Summary of Comments on Errores e incongruencias e-AIP MGGT AD ORIGINAL.pdf

INSTRUMENT
APPROACH
CHART - ICAO

GUATEMALA CITY/LA AURORA INTL
ILS Y RWY 02
CAT I

GUATEMALA CITY/
LA AURORA INTL
VILDA 2 RWY 20

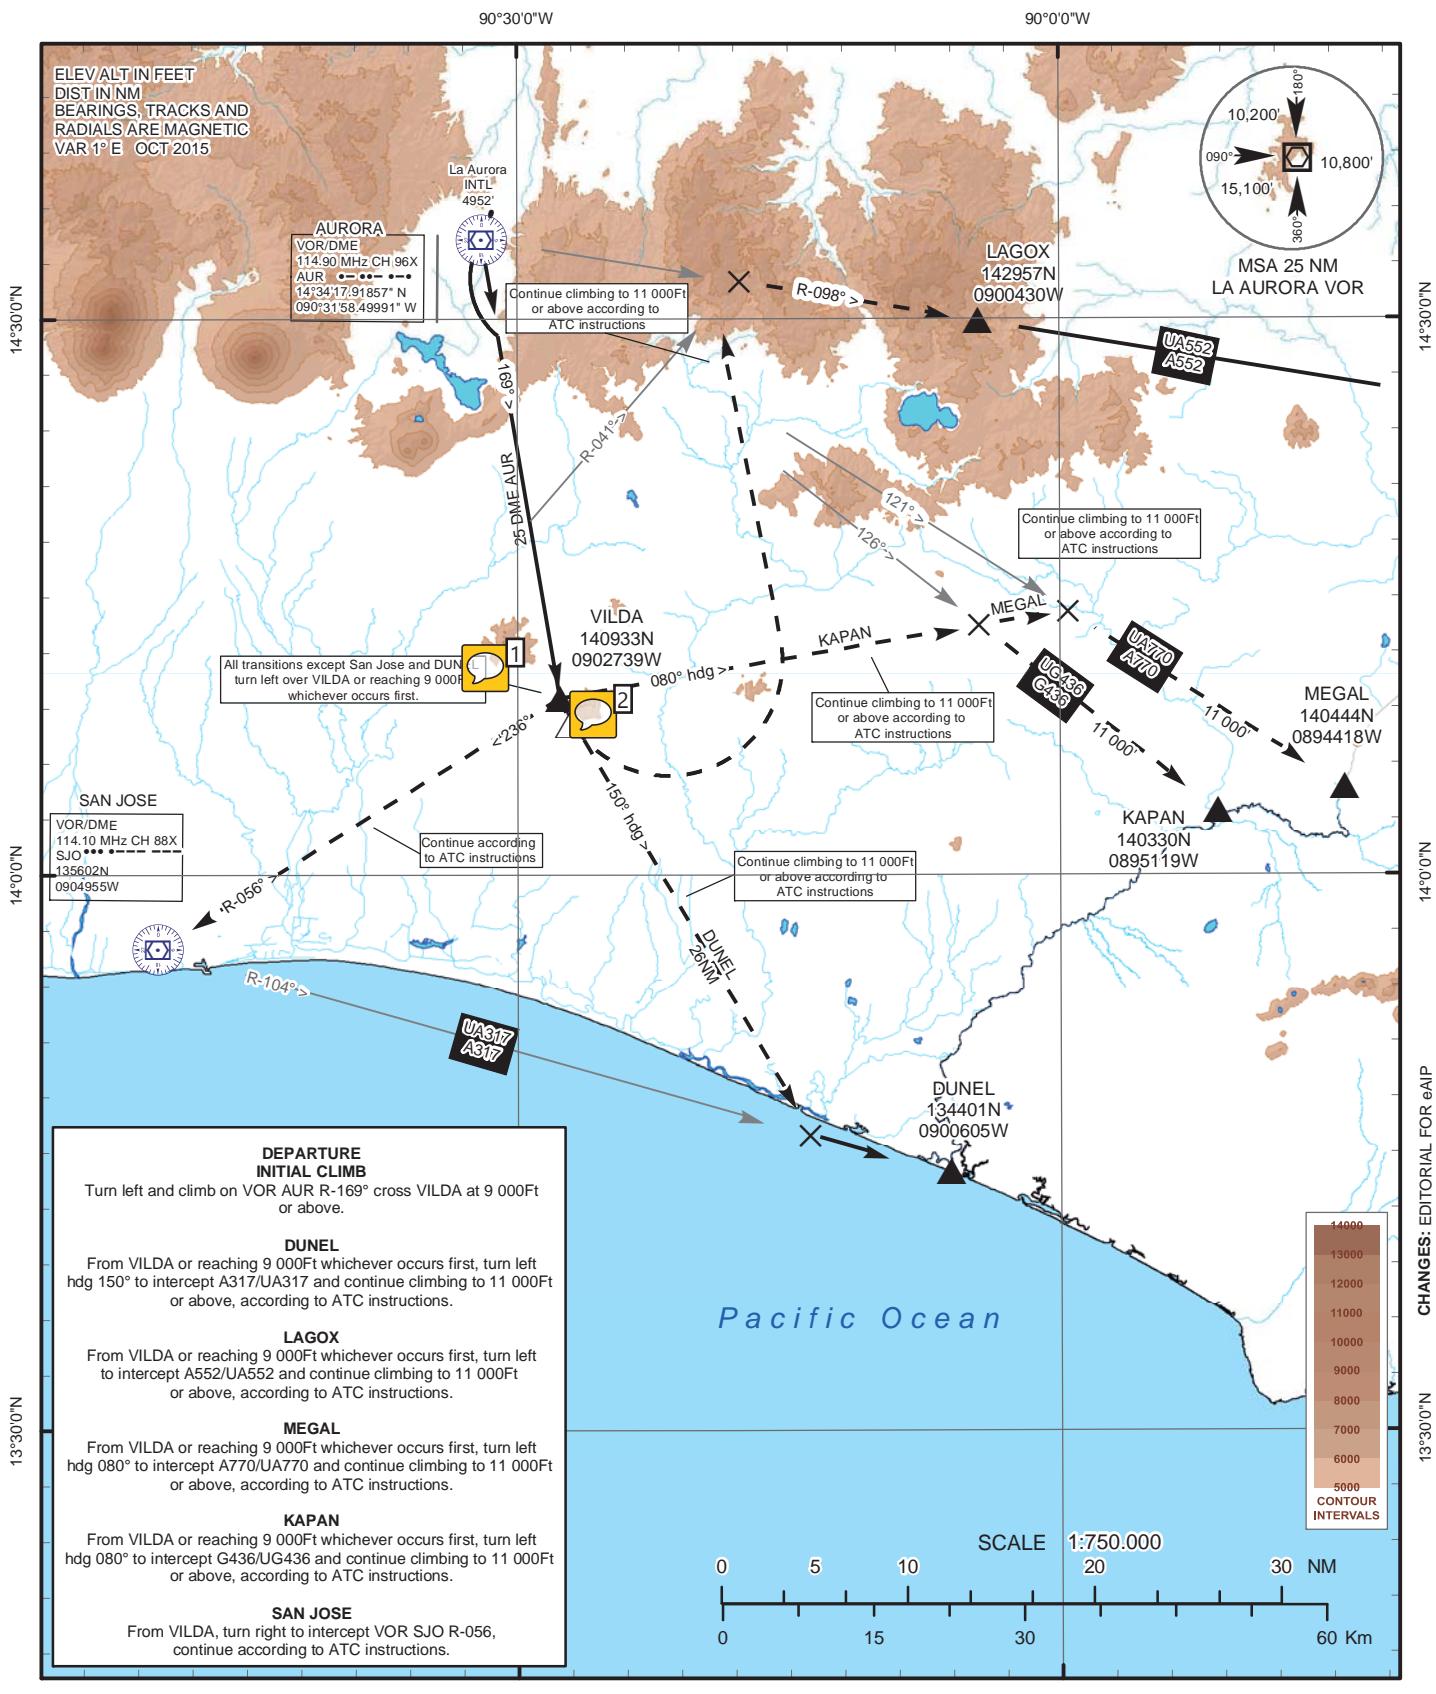
Number: 1 Author: LUIS MONTUFAR Subject: Nota adhesiva Date: 02/05/2017 3:31:59 p. m.
DUNEL también vira hacia la derecha, tiene que ser corregido por parte de PANS OPS

Number: 2 Author: LUIS MONTUFAR Subject: Nota adhesiva Date: 02/05/2017 3:24:53 p. m.
Duplicidad de puntos de notificación

AD-2.MGGT SID RWY20 RNAV 01 A
22 JUN 17

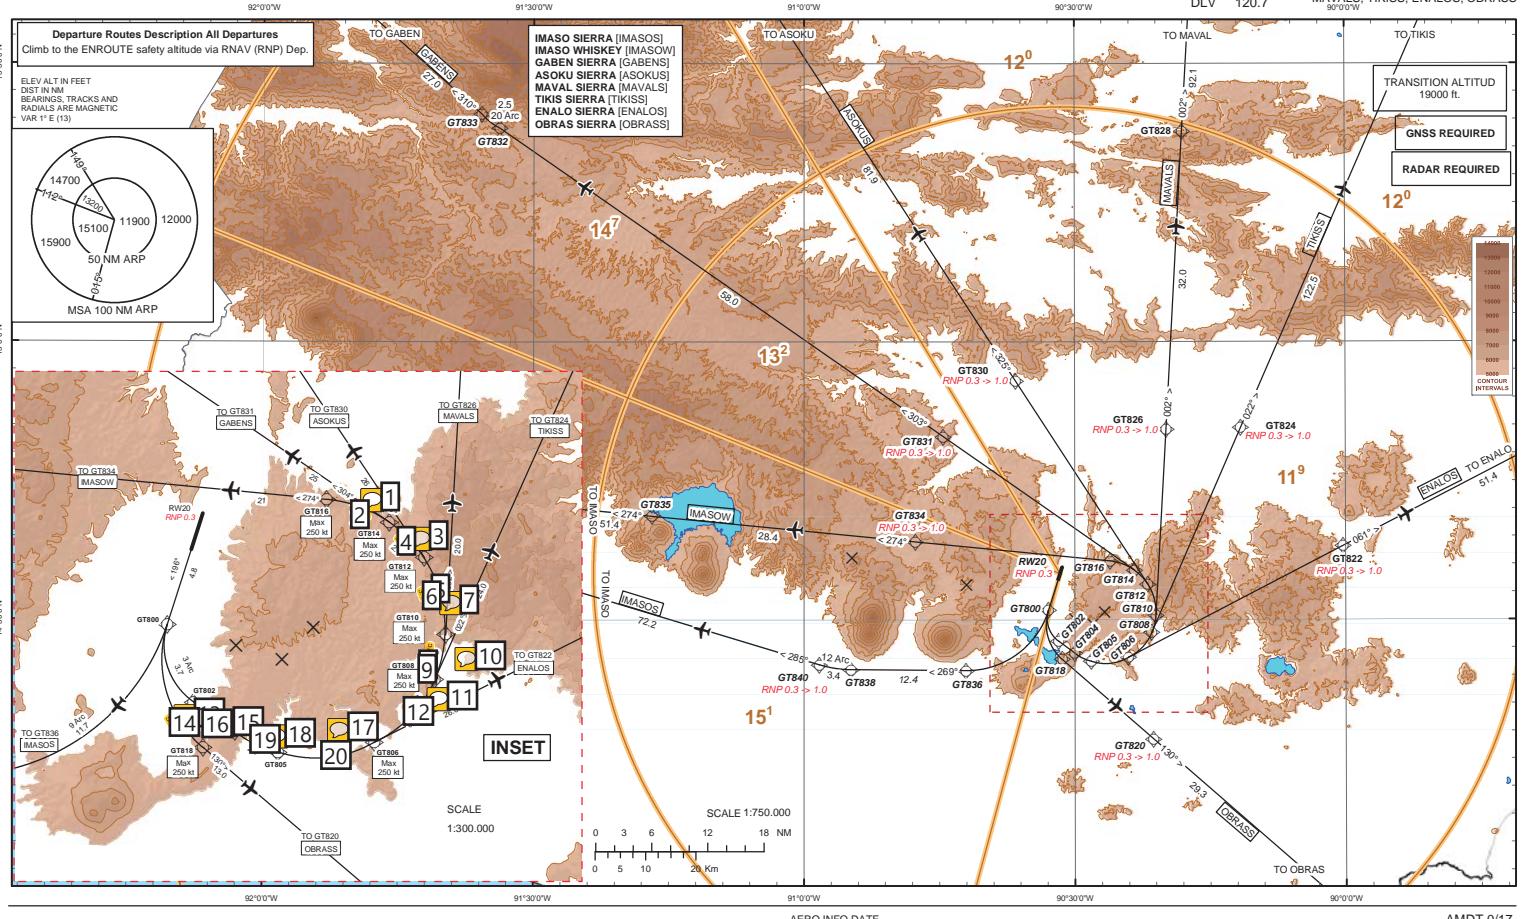
- Number: 1 Author: LUIS MONTUFAR Subject: Nota adhesiva Date: 02/05/2017 4:38:11 p. m.
En la carta emitida por PANS OPS se muestra como 5.5 en vez de 5 como está en esta carta

- Number: 2 Author: LUIS MONTUFAR Subject: Resaltado Date: 02/05/2017 4:36:44 p. m.
- Number: 3 Author: LUIS MONTUFAR Subject: Nota adhesiva Date: 02/05/2017 4:36:44 p. m.
En la carta emitida por PANS OPS se muestra como 6 en vez de 5 como está en esta carta

- Number: 6 Author: LUIS MONTUFAR Subject: Resaltado Date: 02/05/2017 4:35:47 p. m.
- Number: 7 Author: LUIS MONTUFAR Subject: Nota adhesiva Date: 02/05/2017 4:37:53 p. m.
En la carta emitida por PANS OPS se muestra como 5.5 en vez de 5 como está en esta carta Y la distancia 3.5 en vez de 3.4NM

- Number: 10 Author: LUIS MONTUFAR Subject: Nota adhesiva Date: 02/05/2017 4:35:17 p. m.
En la carta emitida por PANS OPS se muestra como 5.5 en vez de 5 como está en esta carta y la distancia es 2.0 en vez de 1.9NM

- Number: 11 Author: LUIS MONTUFAR Subject: Nota adhesiva Date: 02/05/2017 4:32:47 p. m.
En la carta emitida por PANS OPS se muestra como 5.5 en vez de 5 como está en esta carta

- Number: 12 Author: LUIS MONTUFAR Subject: Resaltado Date: 02/05/2017 4:31:55 p. m.
- Number: 13 Author: LUIS MONTUFAR Subject: Nota adhesiva Date: 02/05/2017 4:02:16 p. m.
En la carta emitida por PANS OPS se muestra como 5.8 en vez de 5.7 como está en esta carta

- Number: 14 Author: LUIS MONTUFAR Subject: Resaltado Date: 02/05/2017 4:01:28 p. m.
- Number: 15 Author: LUIS MONTUFAR Subject: Nota adhesiva Date: 02/05/2017 4:31:13 p. m.
En la carta emitida por PANS OPS se muestra como 2.2 en vez de 2.1 como está en esta carta

- Number: 16 Author: LUIS MONTUFAR Subject: Resaltado Date: 02/05/2017 4:30:50 p. m.
- Number: 17 Author: LUIS MONTUFAR Subject: Nota adhesiva Date: 02/05/2017 4:32:44 p. m.
En la carta emitida por PANS OPS se muestra como 5.5 en vez de 5 como está en esta carta

- Number: 18 Author: LUIS MONTUFAR Subject: Nota adhesiva Date: 02/05/2017 4:32:38 p. m.
En la carta emitida por PANS OPS se muestra como 5.5 en vez de 5 como está en esta carta

GUATEMALA CITY/
LA AURORA INTL
STAR RNAV A
RNAV B RWY 02

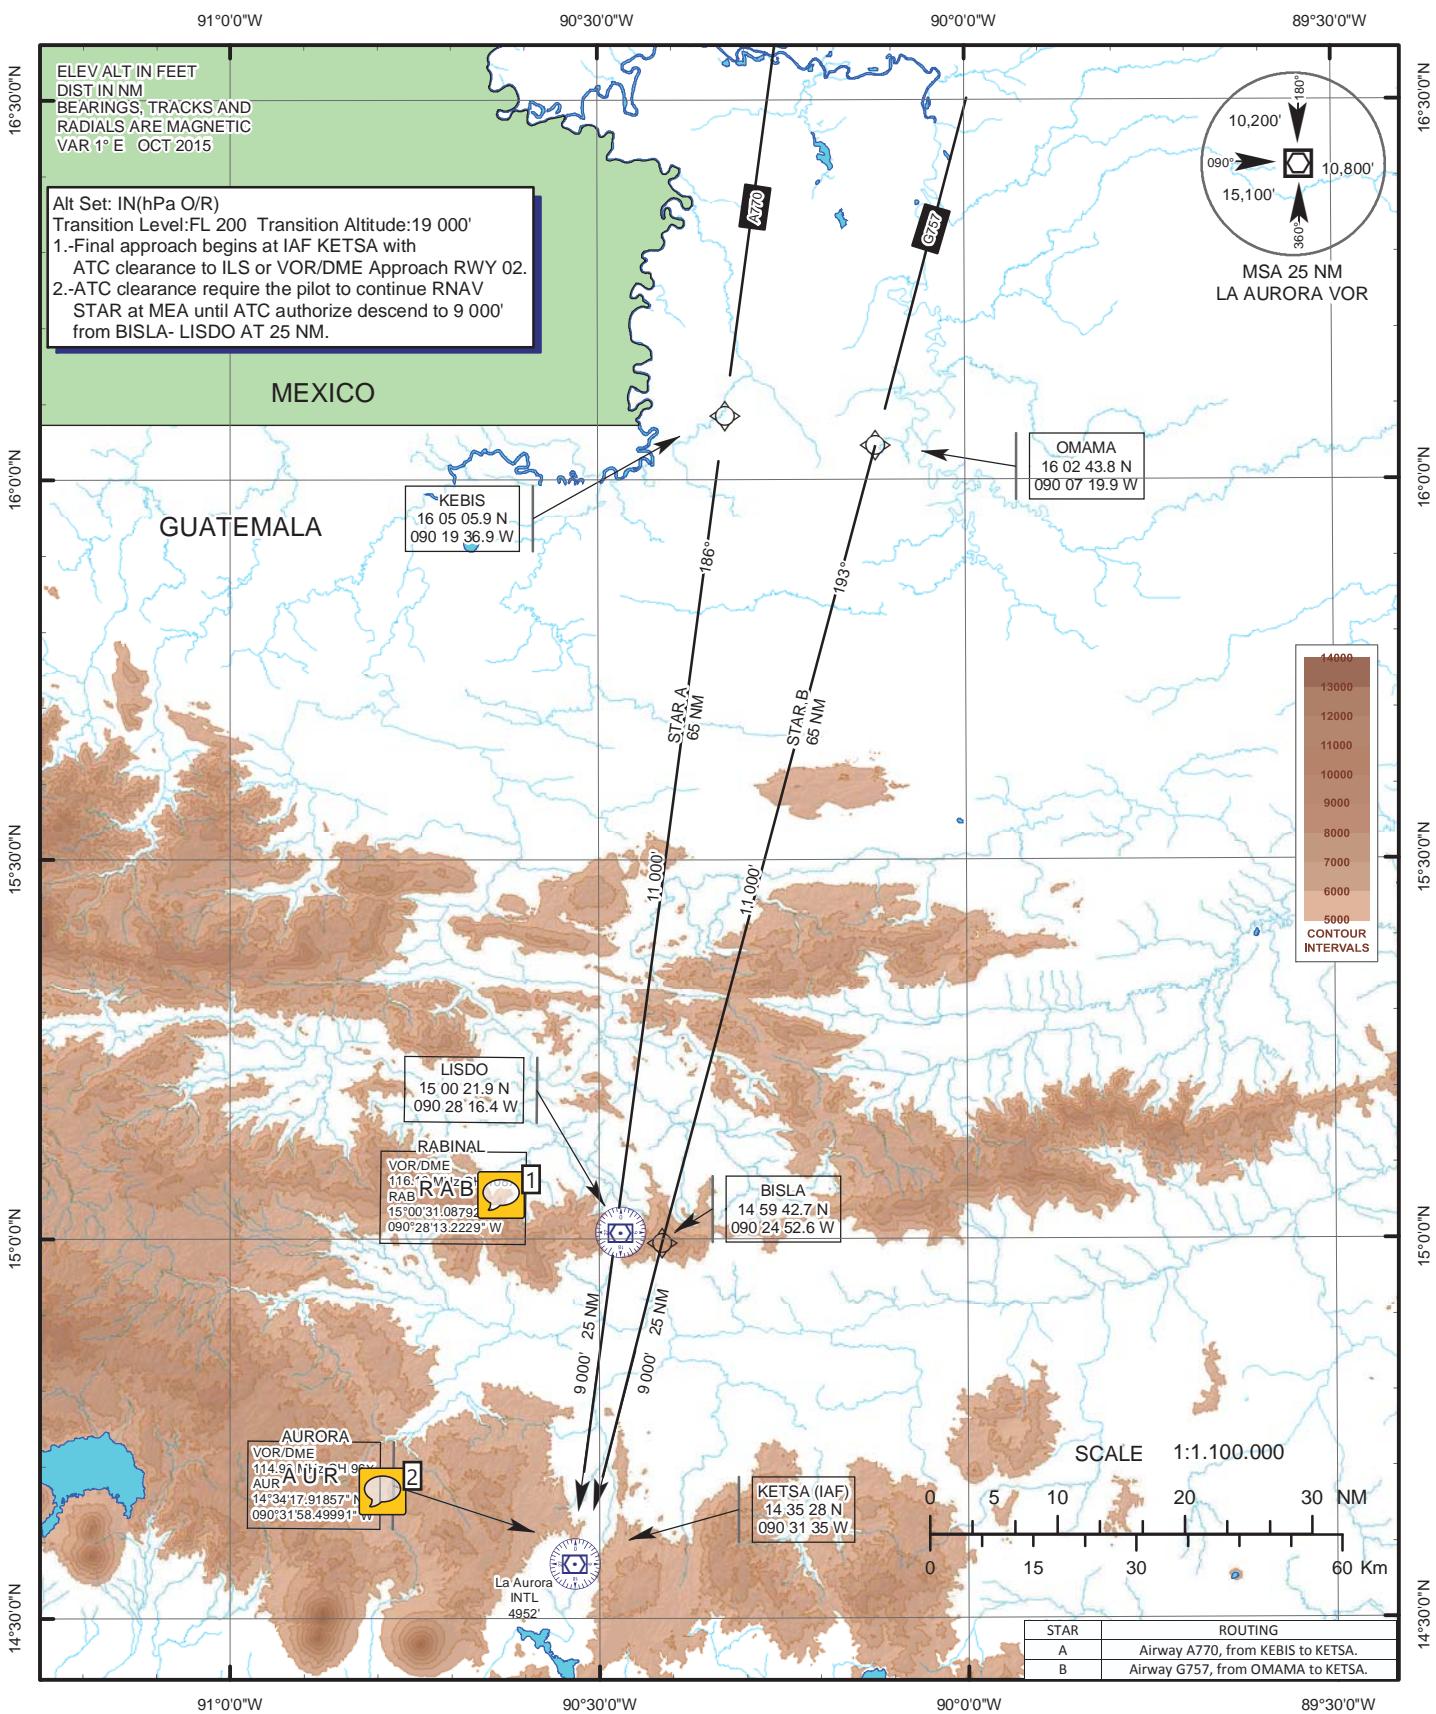
💬 Number: 1 Author: LUIS MONTUFAR Subject: Nota adhesiva Date: 03/05/2017 10:42:32 a. m.
el código morse de RABINAL, no se muestra

💬 Number: 2 Author: LUIS MONTUFAR Subject: Nota adhesiva Date: 03/05/2017 10:43:02 a. m.
el código morse de AUR, no se muestra

GUATEMALA CITY/
LA AURORA INTL
STAR RNAV C RWY 02

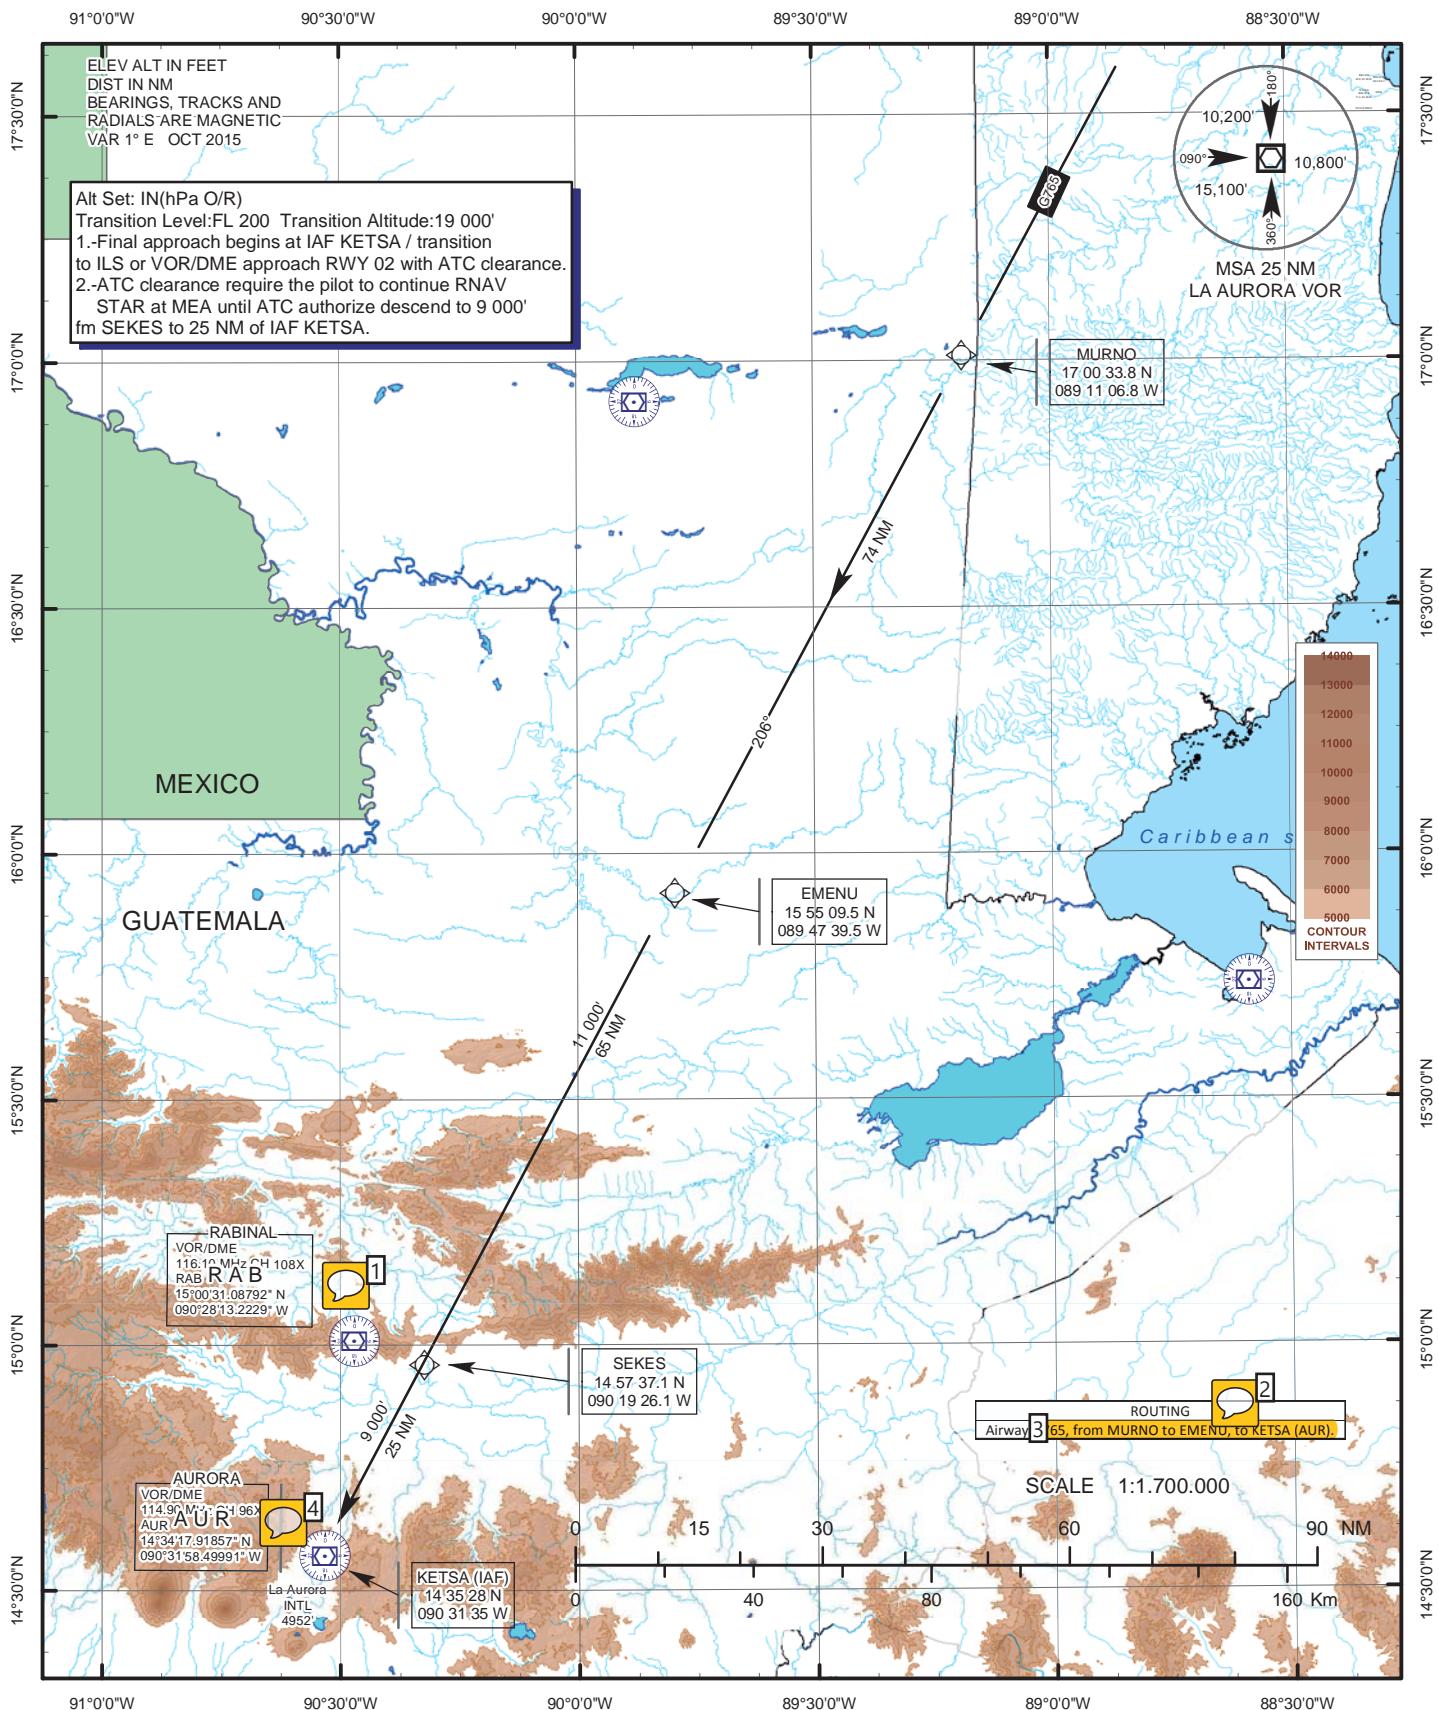
Number: 1 Author: LUIS MONTUFAR Subject: Nota adhesiva Date: 03/05/2017 10:50:28 a. m.
el código morse de RABINAL, no se muestra en la carta

Number: 2 Author: LUIS MONTUFAR Subject: Nota adhesiva Date: 03/05/2017 10:52:28 a. m.
Hace falta especificar el fijo SEKES.
el texto debería de ir:

AIRWAY G765, from MURNO to EMENU, SEKES to KETSA (AUR)

Number: 4 Author: LUIS MONTUFAR Subject: Nota adhesiva Date: 03/05/2017 10:50:34 a. m.
el código morse de AUR, no se muestra en la carta
